TRAVAUX RUE DE DAMPMART

Liste des observations des utilisateurs et points de vigilance

Situation au 22 décembre 2025

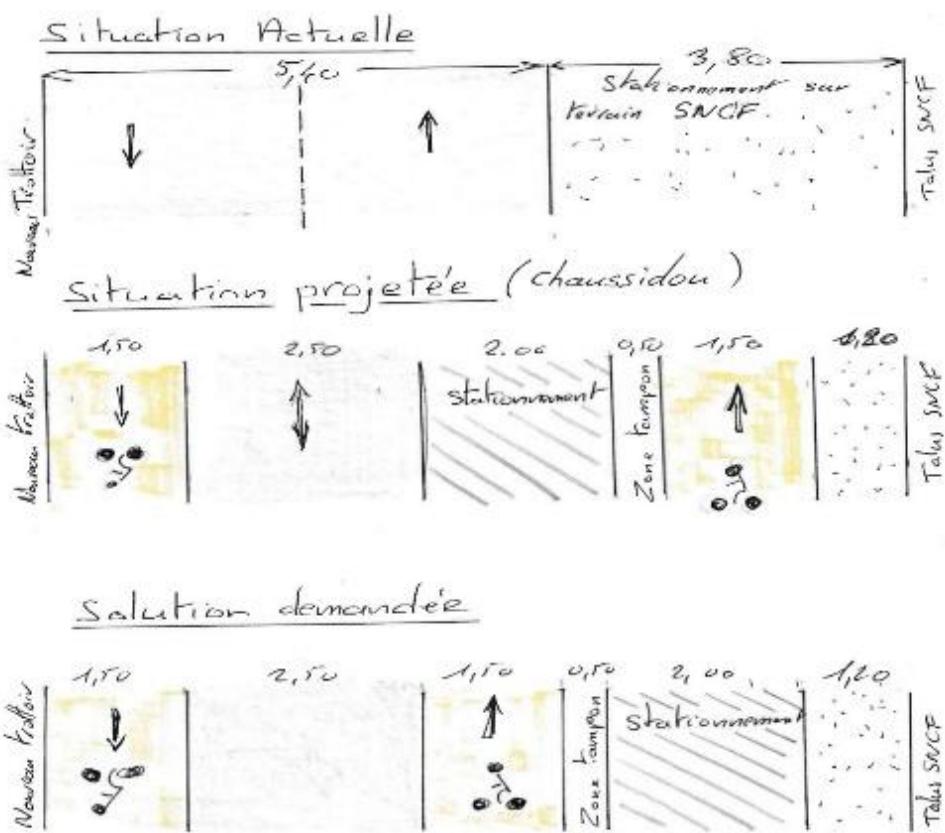
« *Points critiques de la nouvelle configuration - Tronçon à partir du 59 rue de Dampmart*

Les places de stationnement longitudinales prévues à cet endroit, combinées au rétrécissement de la chaussée, créeront de nombreuses difficultés pour les riverains. Nous avons demandé aux services techniques de constater sur place les manœuvres complexes nécessaires pour accéder aux garages privés, et avons transmis un enregistrement vidéo à l'appui.

Nous demandions qu'il soit reconstruit la configuration de ce tronçon, comme illustré dans le schéma en annexe. La disposition retenue, qui détourne la piste cyclable entre les places de stationnement et la bordure SNCF, présente plusieurs inconvénients : accès très difficile aux propriétés, impossibilité de stationnement pour certains véhicules de grand gabarit (secours, déménagements, livraisons), et non-conformité des dimensions des places de stationnement au regard de la norme NF P91-100.

Nous proposons une solution alternative permettant de respecter la zone tampon réglementaire de 0,50 m pour les cyclistes, tout en améliorant la sécurité et la fonctionnalité du stationnement. »
